*Ministero dell' Ambiente e della Sicurezza Energetica*

**Parere n. 931 del 22 dicembre 2023**

<b>Progetto:</b>	<p style="text-align: center;"><i>Verifica di ottemperanza</i></p> <p style="text-align: center;"><b>“Variante tecnico funzionale ex art. 24 – Sostituzione e spostamento pontile frangionde con ricollocazione molo in cassoni in acciaio per riconfigurazione Darsena ormeggio Megayacht all’interno del Porto Turistico Lotti”</b></p> <p style="text-align: center;"><b>ID_VIP: 9904</b></p>
<b>Proponente:</b>	<p style="text-align: center;"><b>Porto Lotti S.P.A.</b></p>

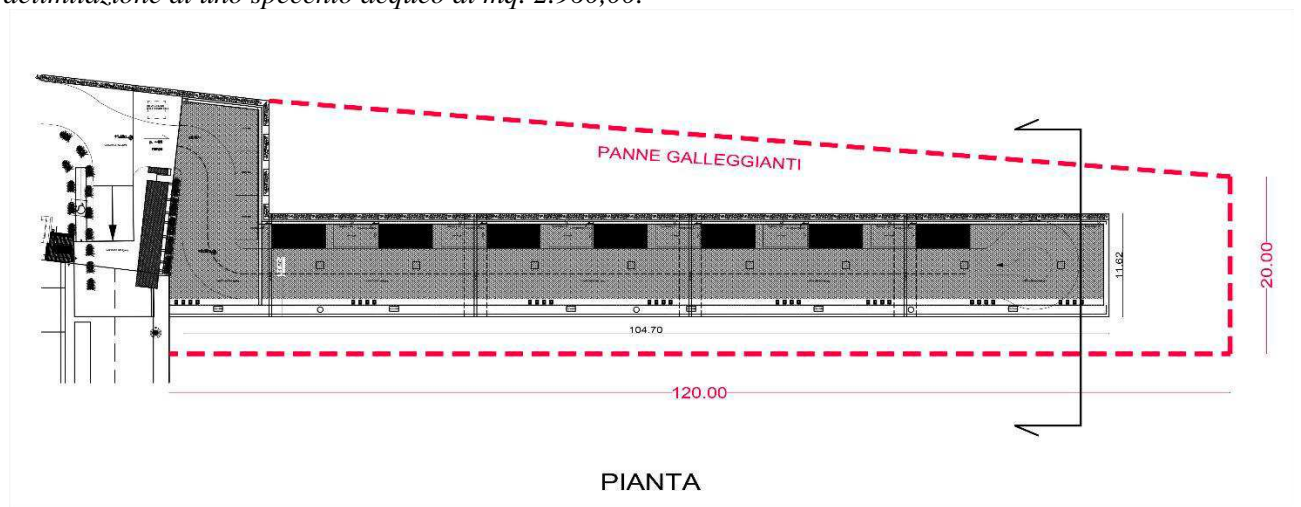
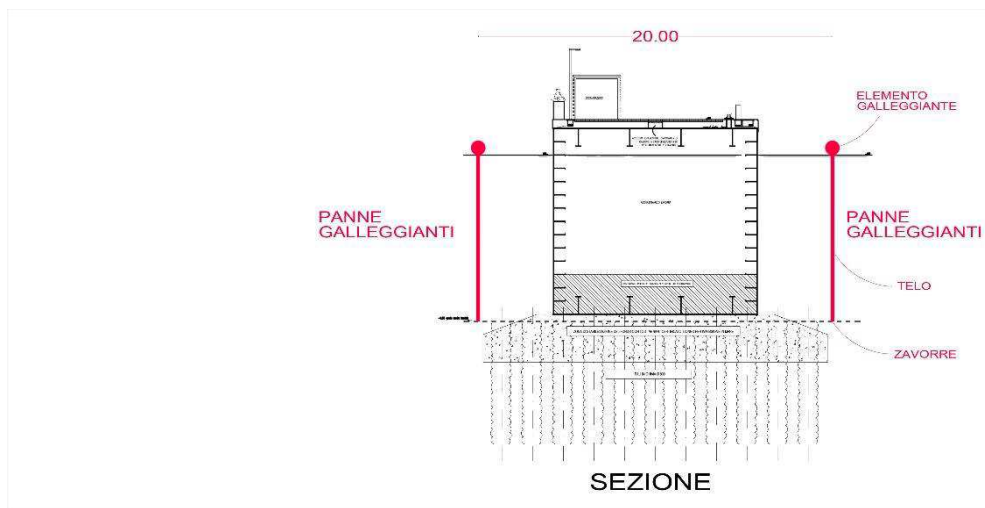
**L'ARPAL, con nota del 16 novembre 2023** ha affermato che *“In relazione alla nota di Regione Liguria agli atti di ARPAL in data 09/11/2023 prot. n. 31448, per quanto riguarda il capitolo 4 “Piano di Monitoraggio delle acque marine”, con particolare riferimento al monitoraggio della torbidità, si precisa quanto segue: Si prende atto della proposta di posizionamento delle sonde fisse/mobili. Qualche perplessità rimane sul posizionamento della boa fissa “F2”, in riferimento alla dinamica generale delle correnti e in funzione della potenziale sorgente della torbidità. A pag. 24 del documento pervenuto è riportato: “...ante operam”, svolta prima delle previste attività di immissione in mare del materiale di livellamento e stabilizzazione, avrà come obiettivo principale quello di verificare la validità dei valori limite di riferimento...”.* Lo scopo del monitoraggio ante-operam è quello di definire il valore limite di riferimento. In merito al protocollo di individuazione dei valori limite di riferimento e delle procedure di pre-allerta e allerta, comprensive di protocolli di sospensione e riattivazione delle attività, si indica quanto segue:

- Il valore limite di riferimento viene assunto come 90° percentile di un set di misure, acquisite durante una fase di anteoperam, sufficientemente ampio da risultare rappresentativo della variabilità dell'area;

- Stato di Pre-Allerta: nel caso in cui in una delle stazioni fisse la media dei valori rilevati nell'arco temporale di due ore superi l'80% del valore limite di riferimento (torbidità) definito nella fase di ante-operam (AO), dovranno essere previste attività di ispezione visiva e di controllo della torbidità attraverso l'utilizzo della sonda mobile in prossimità dell'area oggetto dell'intervento al fine di mettere in atto idonee procedure di mitigazione;

- Stato di Allerta: nel caso in cui in una delle stazioni fisse siano registrati in un'ora 4 superi del valore limite di riferimento (torbidità) definito nella fase di ante-operam (AO), devono essere messe in atto le relative procedure di emergenza/mitigazione (fermo attività). La frequenza di misura in continuo delle sonde multiparametriche deve garantire almeno un'acquisizione ogni 5 minuti.

In riferimento all'attivazione del monitoraggio dei punti P1 e P2 proposto, le misure in tali stazioni devono essere eseguite coerentemente, in termini di scala temporale e spaziale, con l'evoluzione delle eventuali criticità riscontrate. Il monitoraggio ante-operam deve coinvolgere anche le stazioni mobili per la definizione dei relativi valori limiti di riferimento.

Ad ogni modo per le stazioni mobili, le misure devono garantire l'acquisizione dei dati partendo da 0,5 m dalla superficie fino a 1 m dal fondo, con intervalli di 1 m. Si suggerisce di inserire schemi sinottici chiari ed esaustivi, indicando fasi e relativa durata, stazioni di monitoraggio, matrici, valori di riferimento definiti nel monitoraggio Ante Operam al fine di attivare Stato di pre-Allerta e Stato di Allerta, frequenza campionamento e/o misura, profondità campionamento e/o misura ed eventuali profili analitici. Il monitoraggio Post-Operam (PO) deve durare almeno 15 giorni e comunque per tutto il tempo necessario per il ripristino delle condizioni AO. Un'accuratezza di 2NTU per il campo di lettura della torbidità della sonda multiparametrica non è adeguata. Si suggerisce un'accuratezza <1% per valori <100 NTU. Analogamente, per il sensore pH si suggerisce un'accuratezza pari o inferiore a 0,2 unità pH.

Si segnala infine che nel cronoprogramma presentato (pag. 28) si legge che le panne saranno dismesse prima della posa dei cassoni. Considerato che le attività correlate a questa fase potrebbero avere un impatto sull'ambiente marino si consiglia di mantenere le panne rimodulando, se necessario, la loro configurazione in riferimento alla fase operativa in questione. Il monitoraggio ambientale in corso d'opera dovrà essere garantito per tutte le fasi del cantiere”.

Pertanto la condizione si ritiene **ottemperata**, ma il **Proponente dovrà tenere nel debito conto quanto indicato nel parere dell'ARPA Liguria**.
